改善箇所説明図

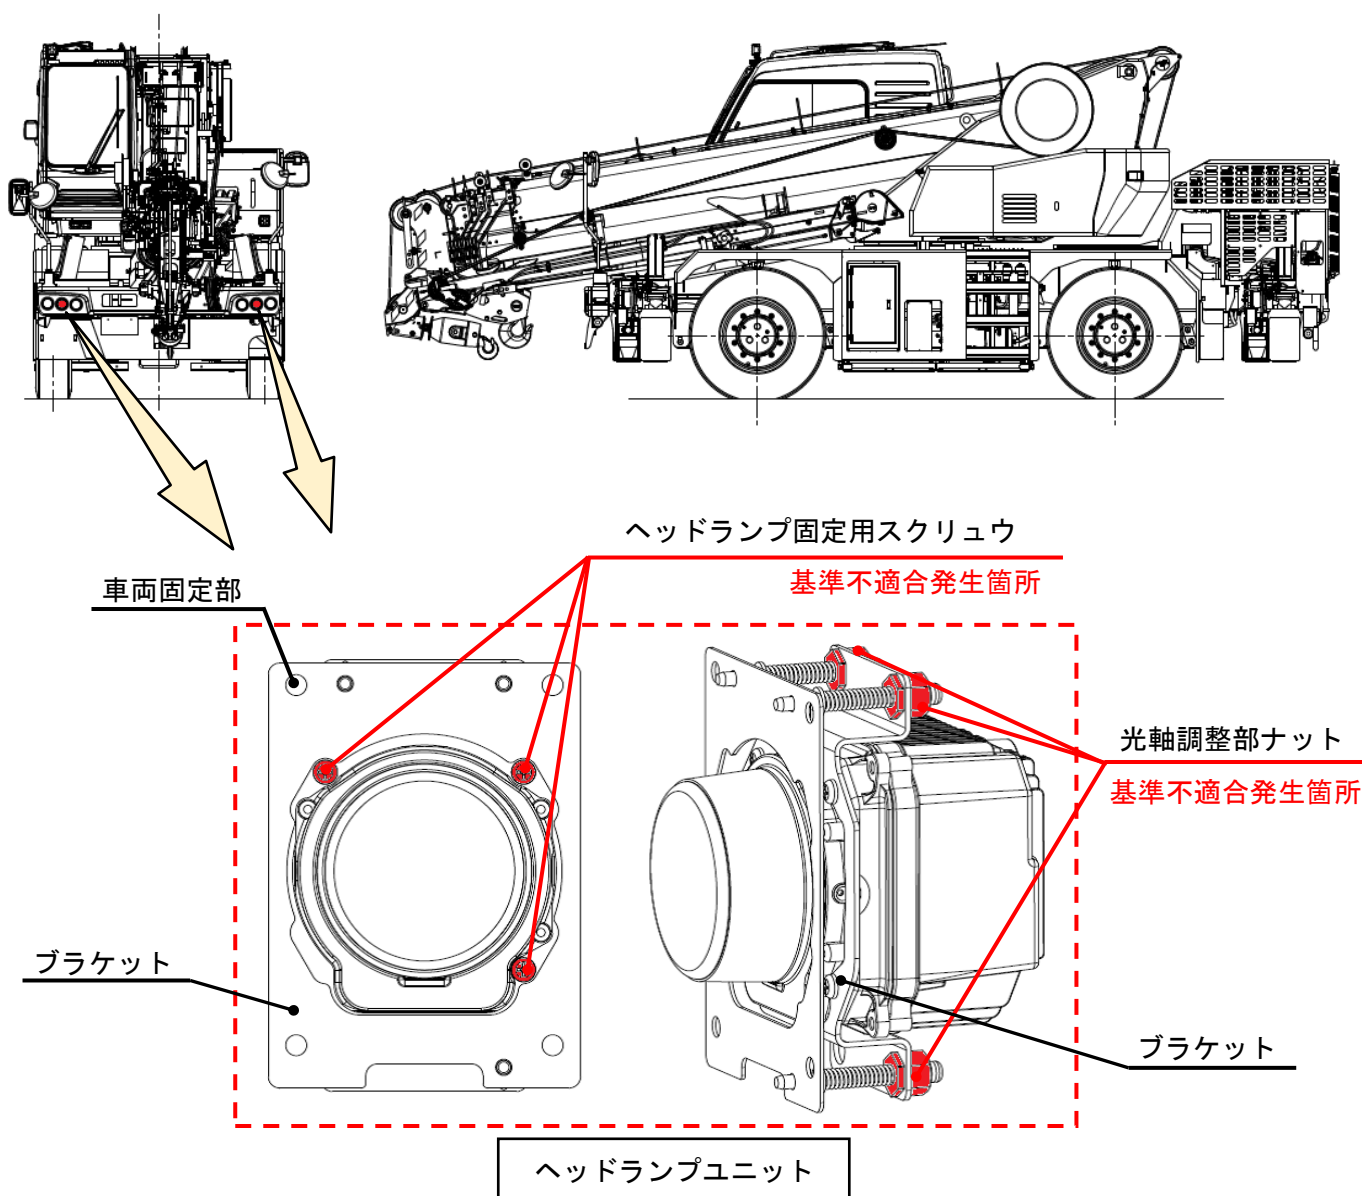
ホイール・クレーンのヘッドランプユニットにおいて、ヘッドランプをブラケットに固定するスクリュー及び光軸調整部ナットの締付が不足しているものがある。そのため、そのままの状態で使用を続けると、走行振動等により緩み、照射方向が保安基準第32条に適合しないおそれがある。

全車両、ヘッドランプユニットを対策品に交換し、光軸を調整する。
